**Ertaufstellung des Bebauungsplanes Nr. II/J 41
„Solarpark Deponie Schiefe Breede“
sowie zur 260. Änderung des Flächennutzungsplanes**

- Auswertung der Stellungnahmen aus den frühzeitigen Beteiligungsschritten gemäß §§ 3 (1), 4 (1) BauGB
- Ergebnis der Auswertung der frühzeitigen Beteiligungsverfahren / Übersicht: Ergänzungen und Änderungen der Planunterlagen zum Entwurf

Stand: Entwurf; Oktober 2022

Stadt Bielefeld
Stadtbezirk Jöllenbeck

Gestaltungsplan (ohne Maßstab)

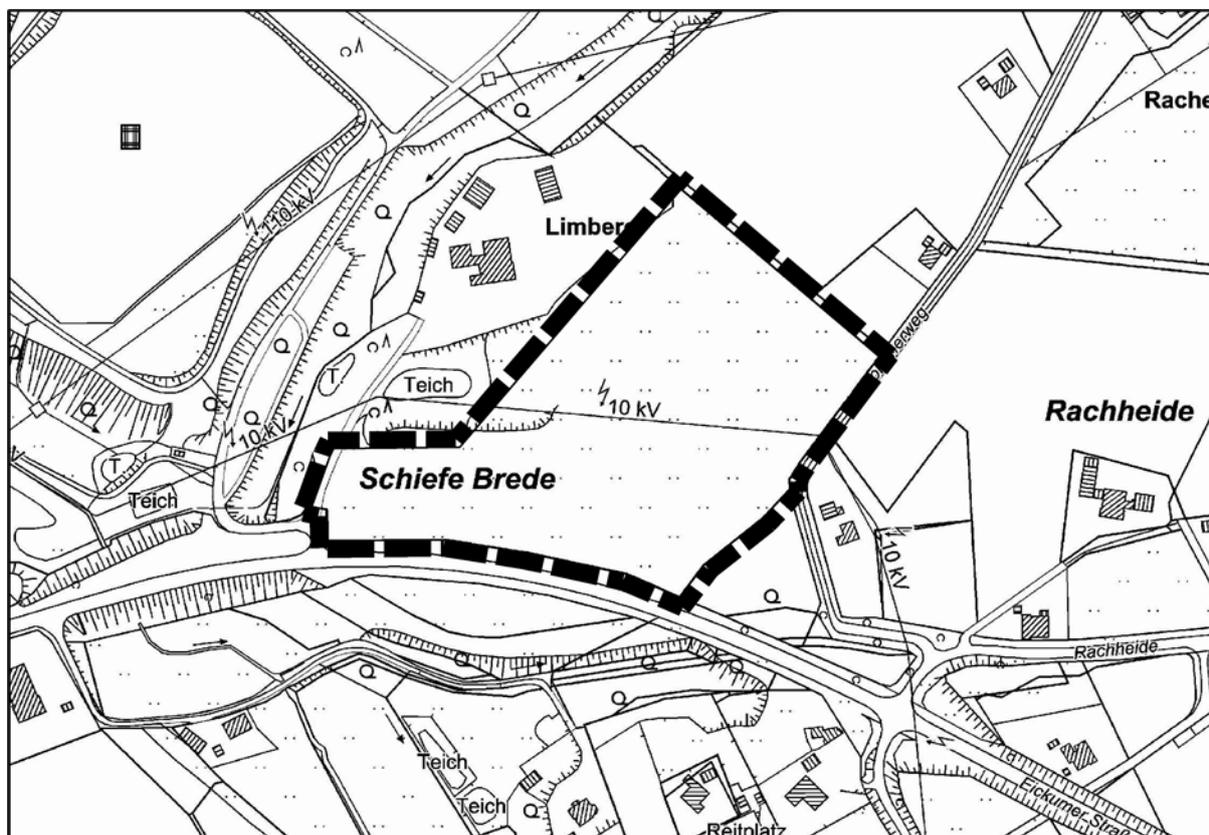
Lfd. Nr.	Einwender Datum	Äußerungen (Anregungen, Hinweise) (Hervorhebung diesseits)	Stellungnahme der Verwaltung (<u>Berücksichtigung im Bauleitplan</u>)
		<p>8. Erschließung der Baustelle über den Kamphönerweg</p> <p>9. Keine Rodung von Gehölzflächen (siehe oben)</p> <p>10. Keine Bautätigkeit ohne Tageslicht (siehe oben)</p>	<p>rechtlichen Fachbeitrag keine weiteren Untersuchungen notwendig, da das Plangebiet keine potenziellen Fledermausquartiere aufweist.</p> <p><u>Die verkehrliche Erschließung wird über die private Verkehrsfläche im westlichen Bereich des Plangebietes zugunsten des dort anstehenden Gehölzbestandes ausgeschlossen und ausschließlich über den Kamphönerweg vorgesehen.</u> <u>Festsetzung eines Zu- und Abfahrverbotes entlang der privaten Straßenverkehrsfläche im Westen des Plangebietes.</u></p> <p>Der Hinweis wird zur Kenntnis genommen. Da die Erschließung der Baustelle über den Kamphönerweg erfolgt, sind nach aktuellem Planungsstand keine Rodungen notwendig.</p> <p>Die Anregung wird berücksichtigt. Bei den artenschutzrechtlichen Vermeidungsmaßnahmen wird festgesetzt: <u>Baustellenarbeiten sind lediglich bei Tageslicht durchzuführen.</u></p>

▪ Gestaltungsplan

- Ergänzung der zulässigen Zu-/Abfahrt am Kamphönerweg

Nutzungsplan (ohne Maßstab, farbig)
Stand: Vorentwurf, Juli 2021

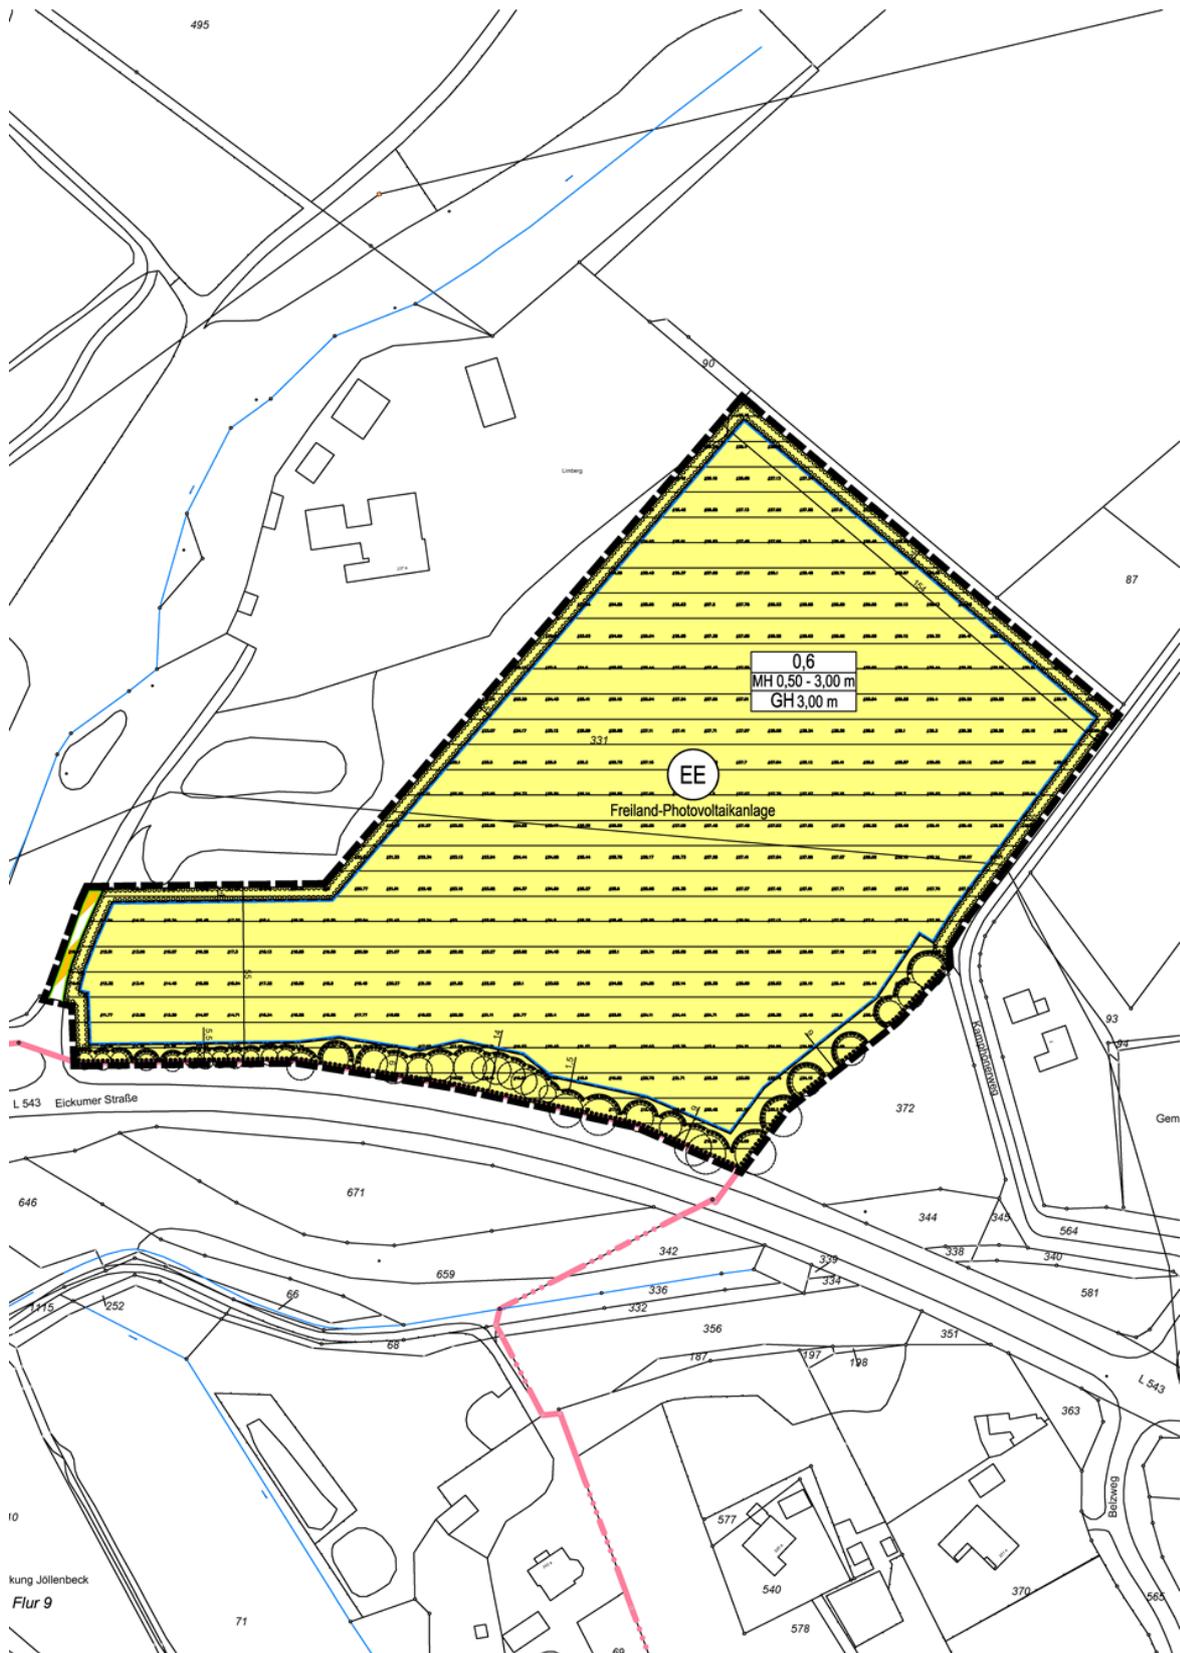
1.4	Umweltamt Abteilung Umweltplanung 10.02.2022 Zum FNP und B-Plan	<p><u>1. Stellungnahme der unteren Naturschutzbehörde</u></p> <p><u>Erschließung:</u> Vor dem Hintergrund der Vermeidung und Minderung von Eingriffen ist auf eine Zufahrt über die private Verkehrsfläche im westlichen Bereich des Plangebietes zugunsten des dort anstehenden Gehölzbestandes zu verzichten, da die Anbindung der Anlage über die ebenfalls beschriebene Zuwegung vom Kamphönerweg aus (im Osten des Plangebietes) sichergestellt und aus artenschutzrechtlichen Gesichtspunkten zu bevorzugen ist.</p> <p><u>Eingrünung:</u> Hinsichtlich des Grünlandes sind Saatgut (Regionalsaatgut Typ gem. später Nutzungsintention Frisch-/Fettwiese/Basismischung, Magerwiese oder -weide), Herkunft (-sregion 02) und Pflege (Beweidung oder zweimalige Mahd je Jahr [1. Schnitt ab dem 01.06., 2.Schnitt ab dem 01.09.], Verzicht auf Düngung in den ersten 3 Jahren, danach Grunddüngung mit bis zu 20 t Stallmist/ha/a in 2 Gaben) zu beschreiben. Aus landschaftsplanerischer Sicht ist eine Beweidung einer Mahd vorzuziehen, da sich durch den selektiven Fraß eine heterogene Vegetationsstruktur entwickeln kann. Ferner ist die Eigenentwicklung der Fläche im Sinne der Selbstbegrünung einer Ansaat vorzuziehen, sofern keine erheblichen Eingriffe in die anstehende Vegetation erfolgen.</p>	<p>Die Anregung wird berücksichtigt. <u>Die verkehrliche Erschließung wird über die private Verkehrsfläche im westlichen Bereich des Plangebietes zugunsten des dort anstehenden Gehölzbestandes ausgeschlossen und ausschließlich über den Kamphönerweg vorgesehen.</u></p> <p>Die Anregung wird berücksichtigt. Es wird festgesetzt <u>Unterhalb der Photovoltaikmodule ist die Intensivwiese zu erhalten bzw. mindestens eine Grünlandsaat mit Regiosaatgut vorzunehmen (Typ gem. späterer Nutzungsintention Frisch-/Fettwiese/Basismischung, Magerwiese oder -weide, Herkunft (-sregion 02) und Pflege (Beweidung oder zweimalige Mahd je Jahr [1. Mahd Ende Mai bis zum 1.6., 2. Mahd ab dem 1.10. bis zum 1.2.]. Nach der Einsaat: Verzicht auf Düngung in den ersten 3 Jahren, danach Grunddüngung mit bis zu 20 t Stallmist/ha/a in 2 Gaben).</u> In der Begründung wird ausgeführt, dass eine Beweidung einer Mahd vorzuziehen ist, da sich durch den selektiven Fraß eine heterogene Vegetationsstruktur entwickeln kann. Ferner ist die Eigenentwicklung der</p>

<p>Zusammenfassend könnte unter folgenden Auflagen eine Befürwortung des Vorhabens erfolgen:</p> <ol style="list-style-type: none"> 1. Verzicht auf den Stabgitterzaun 2. Verzicht auf die Saatgutmischung 3. Mahdmanagement nach naturschutzfachlich abgestimmten Konzept 	<p>Die Anregung wird berücksichtigt. Es wird festgesetzt: <u>Einfriedungen / Zuananlagen bis zu einer Höhe von mindestens 1,60 m über der Geländeoberfläche plus Übersteigschutz (45°, 40 cm)</u></p> <p>Es wird in die baugestalterischen Festsetzungen aufgenommen: <u>Einfriedungen</u> <u>Es sind grün gefärbte bzw. mit grünem Kunststoff ummantelte offene bzw. luftdurchlässige Zäune (z.B. Maschendrahtzaun) zu verwenden. Als grün gelten folgende RAL-Farben: 6001 Smaragdgrün, 6002 Laubgrün, 6005 Moosgrün, 6010 Grasgrün, 6017 Maigrün, 6025 Farngrün, 6029 Minzgrün, 6035 Perlgrün.</u> <u>Die Einfriedung ist zur Sicherung und zum Schutz der Strauchhecke als „kaninchensicher Wildschutzzaun“ herzustellen.</u> <u>Stabgitterzäune sind unzulässig.</u></p> <p>Die Anregungen werden berücksichtigt.</p>

▪ Nutzungsplan

- Festsetzung eines Zu- und Abfahrtverbotes entlang der privaten Straßenverkehrsfläche im Westen des Plangebietes.
- Verbreiterung der festgesetzten Pflanzflächen auf mind. 5,50 m bis max. 6,50 m bei gleichzeitiger Rücknahme der überbaubaren Grundstücksfläche.
- Kennzeichnung der Altablagerung (Bi-Nr. AA 114).
- Benennung des Bezugspunktes (Höhenbezugspunkt in m über NHN (Normalhöhen-null) aus DGM10 2013) redaktionell in der Planzeichnung
